[ID_VIP: 7859] **PROVINCIA DI SUD SARDEGNA (Comuni di Furtei, Guasila, Nuraminis, Pimental, Samatzai, Sanluri, Segariu e Serrenti) - Progetto per la costruzione e l'esercizio di un impianto di produzione da fonte eolica e relative opere connesse e infrastrutture indispensabili, denominato Parco Eolico "NURADDEI", composto da 9 aerogeneratori e con potenza installata pari a 50,4 MW e dalle opere di rete consistenti nella nuova Stazione Elettrica 150/380 kv denominata "Sanluri" e relativi raccordi – PROGETTO DEFINITIVO.**

DOCUMENTAZIONE INTEGRATIVA OTTOBRE 2023 – GENNAIO 2024 - APRILE 2024 –
Parere tecnico istruttorio della Soprintendenza speciale per il PNRR – Integrazione.

Parere tecnico istruttorio della Soprintendenza speciale per il PNRR.

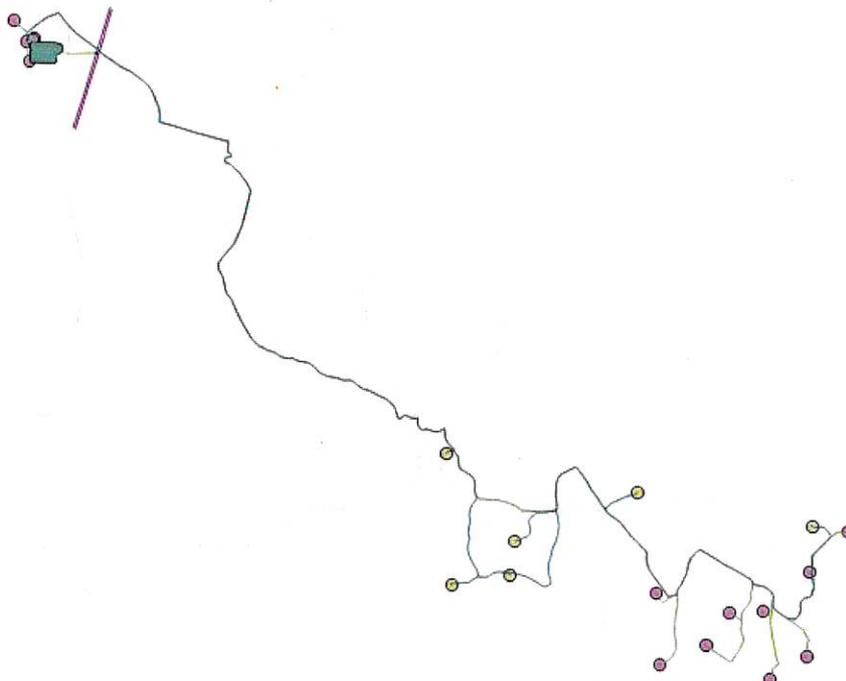
La sovrapposizione dei due impianti industriali mostra, in modo efficace, come in realtà le due diverse istanze VIA presentate abbiano ad oggetto una unica iniziativa progettuale.

Da quanto sopra evidenziato, si deve quindi rilevare che i due impianti proposti con separate istanze di VIA, costituiscono in realtà un unico intervento da valutarsi globalmente con riferimento ai suoi complessivi potenziali impatti ambientali che verrebbero a determinarsi con la sua realizzazione, e che, pertanto, si debba ritenere che le

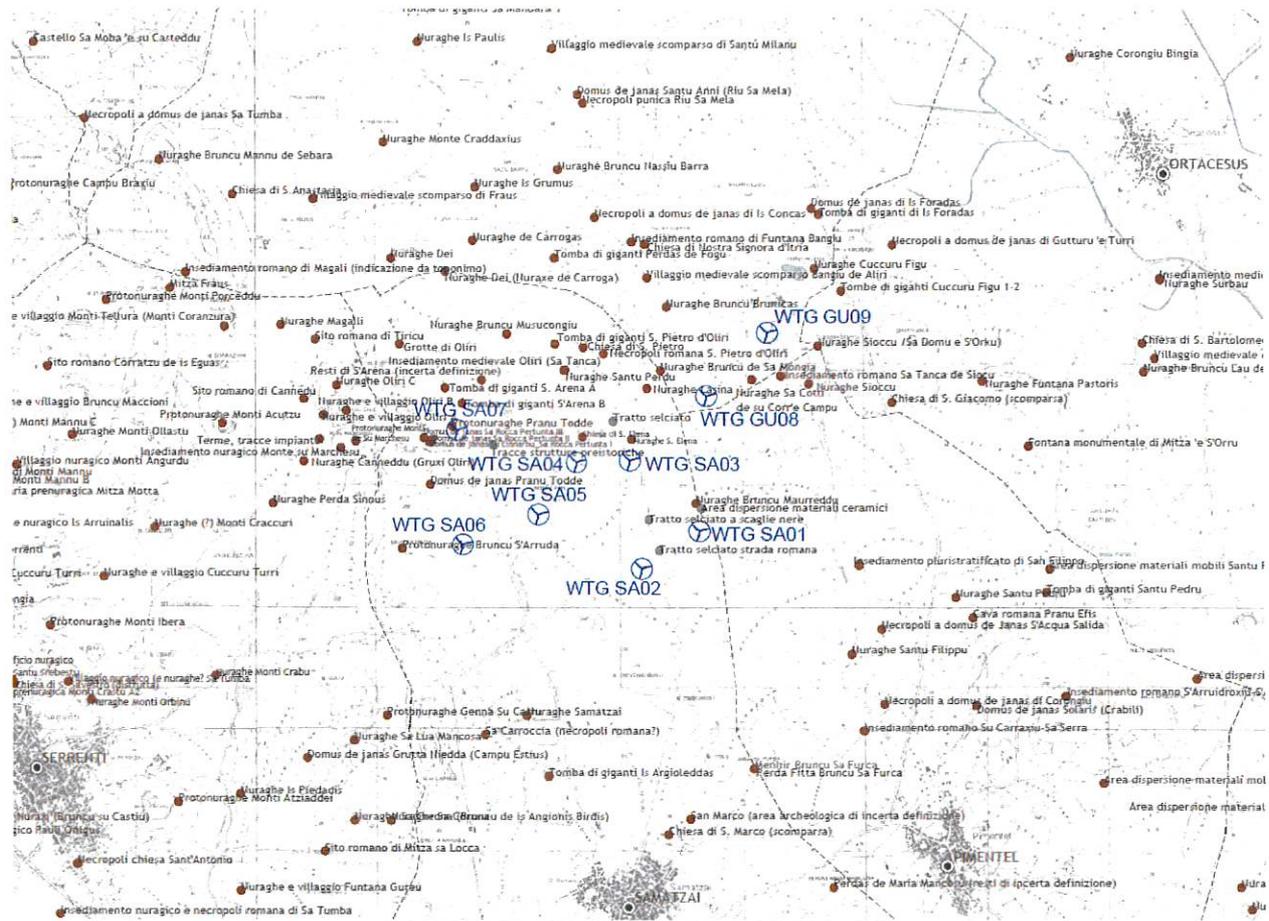
Viene sottolineato come le opere in progetto si collochino a meno di 3 Km di distanza da beni sottoposti a tutela ai sensi del D. Lgs. 42/2004, parte II (nuraghe Sassuni e villaggio nuragico di is Bangius a Fùrtei; nuraghe Bruncu Brunicas, domus de janas is Concas, domus de janas di Riu Sa Mela e tomba di giganti Perdus de Fogu a Guasila) e ricadano pertanto in un'area da ritenersi non idonea ai sensi del D. Lgs. 199/2021, art. 20, c. 8, lett. c-quater), come modificato dal DL 13/2023, art. 47, c. 1, lett. a), punto 2.1).

Viene altresì evidenziato il potenziale impatto visivo negativo sulla domus de janas di Corongiu, che potrebbe pregiudicare il buon esito della candidatura alla lista del patrimonio mondiale UNESCO del progetto "La preistoria della Sardegna", nel quale la suddetta necropoli risulta inserita ... La SABAP-CA ritiene pertanto, in conclusione, che il progetto in esame non risulti compatibile con la tutela del patrimonio archeologico presente nell'area interessata.

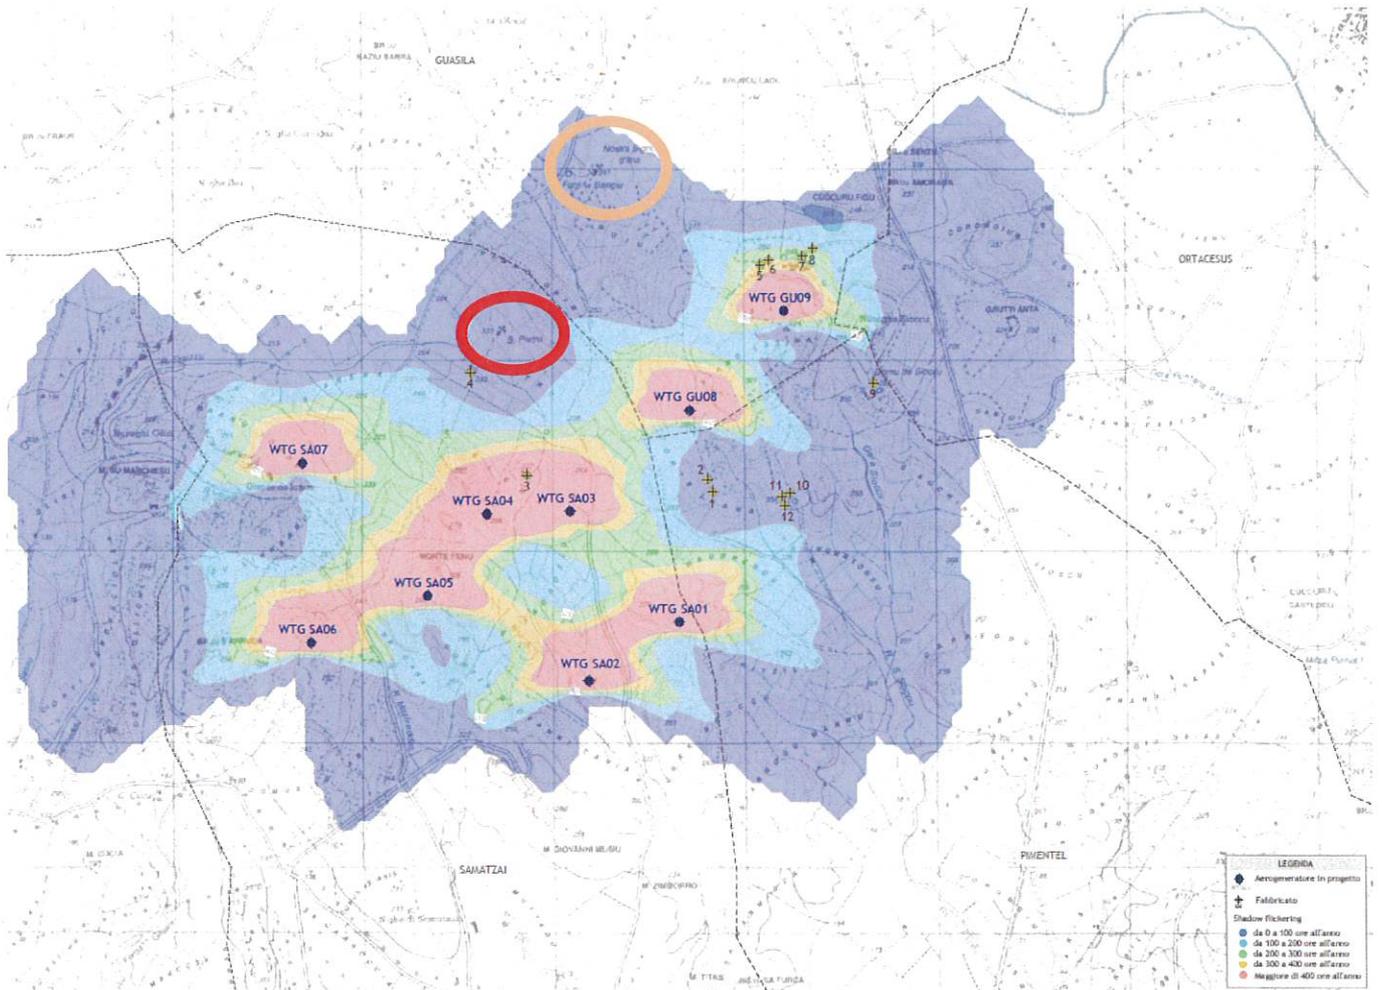
CONSIDERATO che per quanto riguarda lo Studio dell'evoluzione dell'ombra (shadow flickering) il Proponente, con la relativa *Relazione* (v. la tavola di seguito riprodotta), ha determinato che i beni culturali indicati dalla Soprintendenza Archeologia, belle arti e paesaggio territorialmente competente con il parere endoprocedimentale del 24/03/2023 (Allegato n. 2) di cui alla Chiesa campestre di S. Pietro e la sua area di pertinenza (vincolata ai sensi della Parte II del D.Lgs. n. 42 del 2004 con il D.D.R. n. 105 del 23/08/2013) ed alla Chiesa medievale di S.M. di Bangiu detta della Madonna d'Itra (vincolata ai sensi della Parte II del D.Lgs. n. 42 del 2004 con il D.D.R. n. 93 del 22/10/2007) rientrano nella fascia di attenzione con riguardo all'ombra portata dagli aerogeneratori costituenti l'impianto eolico proposto, tanto da costituire lo stesso fenomeno un ulteriore elemento di alterazione del relativo naturale contesto di giacenza. Per quanto sopra, si deve ritenere che il fenomeno dell'ombreggiamento rappresentato dagli aerogeneratori industriali in progetto sugli individuati elementi di interesse architettonico costituisce un fenomeno di disturbo per la relativa incondizionata valorizzazione e godibilità, quale quella oggi esistente e determinata dalla assoluta naturalità del loro contesto di giacenza. In merito, si deve anche considerare che una eventuale mitigazione di tale fenomeno (eventualmente con nuove ed ulteriori cortine arboree) non potrebbe essere condivisibile, in quanto la stessa mitigazione verrebbe a realizzare, nell'intorno dell'elemento architettonico interessato, una ulteriore barriera visiva che ne impedirebbe il diretto rapporto con il relativo naturale intorno paesaggistico, che costituisce il suo richiamato contesto di giacenza. Tale contesto di giacenza, infatti, deve considerarsi un tutt'uno con il valore culturale degli stessi beni culturali, che invece tale eventuale proposta mitigativa verrebbe a tutelare in modo contrario:

(da *Relazione previsionale di impatto acustico*, figura a p. 24)

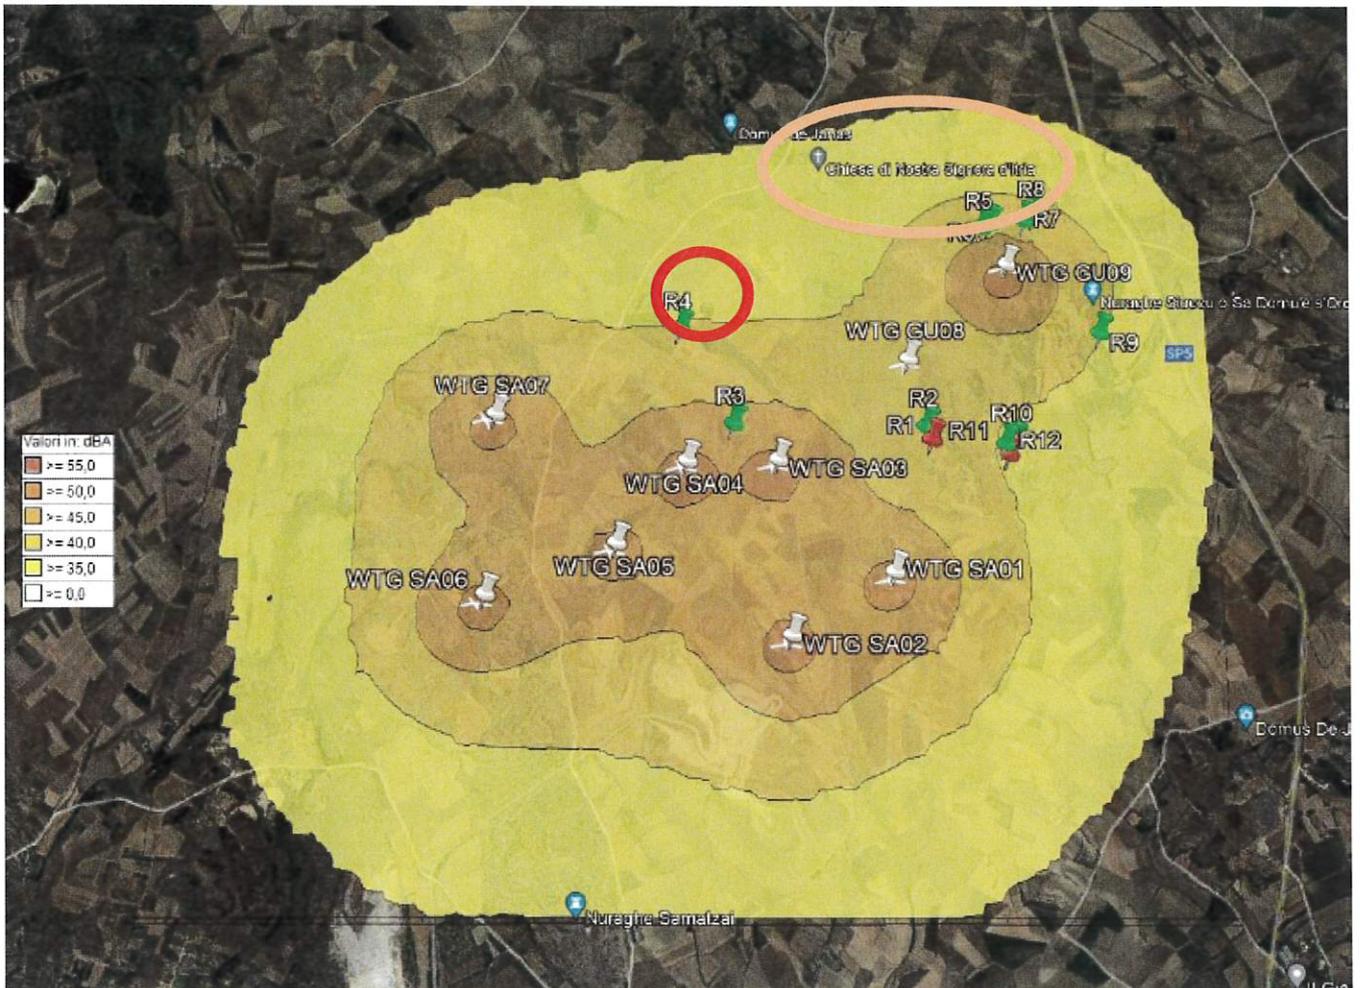
CONSIDERATO che un analogo disturbo ed alterazione del contesto naturale di giacenza dei predetti beni culturali si genera a causa della realizzazione dell’impianto eolico di cui trattasi per l’impatto acustico prodotto dagli aerogeneratori proposti. Infatti, dalla *Relazione previsionale di impatto acustico* si determina che nelle due diverse ipotesi di studio esaminate dal Proponente (con indicazione dello stesso Proponente per un maggiore disturbo sonoro generato nella fase diurna di funzionamento dell’impianto di cui trattasi) i predetti beni culturali di cui alla Chiesa campestre di S. Pietro (vincolata con il D.D.R. n. 105 del 23/08/2013) ed alla Chiesa medievale di S.M. di Bangiu detta della Madonna d’Itria (vincolata con il D.D.R. n. 93 del 22/10/2007) sono direttamente interessati nel loro contesto di giacenza dall’incremento del relativo disturbo (i predetti beni culturali sono di seguito identificati con i rispettivi cerchi colorati come indicato nella soprastante immagine):
